**CCR-VIA -- COMITATO DI COORDINAMENTO REGIONALE PER LA
VALUTAZIONE D'IMPATTO AMBIENTALE****Giudizio n° 3619 del 10/03/2022****Prot. n° 2022/64972 del 21/02/2022****Ditta Proponente:** METALFERRO**Oggetto:** Valutazione impatti a seguito di modifiche non sostanziali**Comuni di Intervento:** Castellalto**Tipo procedimento:** Verifica di Assoggettabilità a VIA ai sensi dell'art. 19 del D.Lgs. 152/06 e ss.mm.ii.**Presenti** (in seconda convocazione)**Direttore Dipartimento Territorio – Ambiente (Presidente)** ing. Domenico Longhi (Presidente delegato)**Dirigente Servizio Valutazioni Ambientali** -**Dirigente Servizio Gestione e Qualità delle Acque** dott.ssa Cinzia Bozzi (delegata)**Dirigente Servizio Politica Energetica e Risorse del Territorio - Pescara** dott. Dario Ciamponi (delegato)**Dirigente Servizio Gestione Rifiuti e Bonifiche - Pescara** dott. Gabriele Costantini (delegato)**Dirigente Servizio Pianificazione Territoriale e Paesaggio** ing. Eligio Di Marzio (delegato)**Dirigente Servizio Foreste e parchi - L'Aquila** ASSENTE**Dirigente Servizio Opere Marittime** ing. Marcello D'Alberto**Dirigente Servizio Genio Civile competente per territorio****Teramo** arch. Elena Pucci (

STATO MODIFICATO

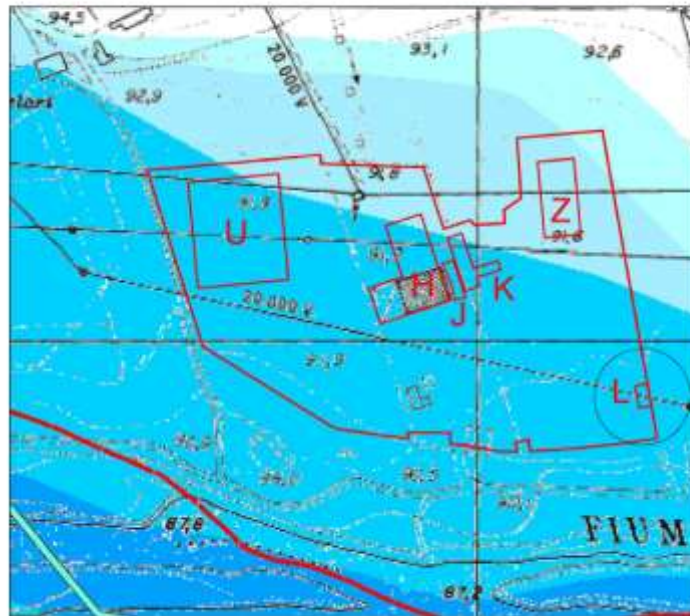
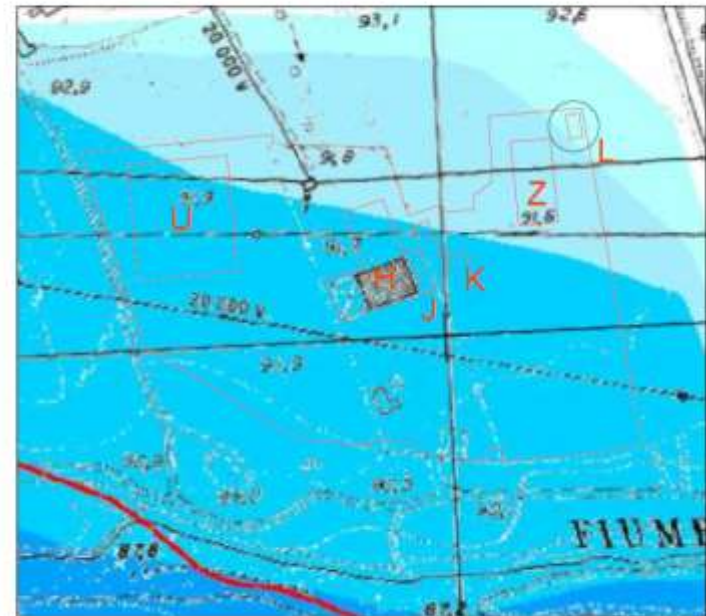
Considerato che la “copertura mobile del tipo copri e scopri realizzata da struttura in acciaio” non sembra rientrare in alcune delle casistiche dell’art. 19 comma 4 e che la suddetta struttura viene utilizzata per lo stoccaggio e il trattamento di rifiuti anche pericolosi, nonché in considerazione del fatto che lo studio di compatibilità idraulico non è mai pervenuto all’Autorità di Bacino Distrettuale dell’Appennino Centrale, per l’eventuale approvazione, si chiede di proporre lo spostamento, in area compatibile, dell’opera e del relativo stoccaggio dei rifiuti, indicando il relativo cronoprogramma dei lavori e presentando l’aggiornamento della documentazione tecnica. [...]

la ditta dichiara di recepire le linee di indirizzo di questo comitato, spostando la struttura mobile del tipo copri e scopri in area compatibile. Si riportano, nel seguito, il cronoprogramma dei lavori e le planimetrie dell’impianto aggiornate:

Preso atto dello spostamento della struttura mobile del tipo copri e scopri in area compatibile del PSDA;

Area coperta mediante sistema copri/scopri telonato per trattamento rotabili e locomotori
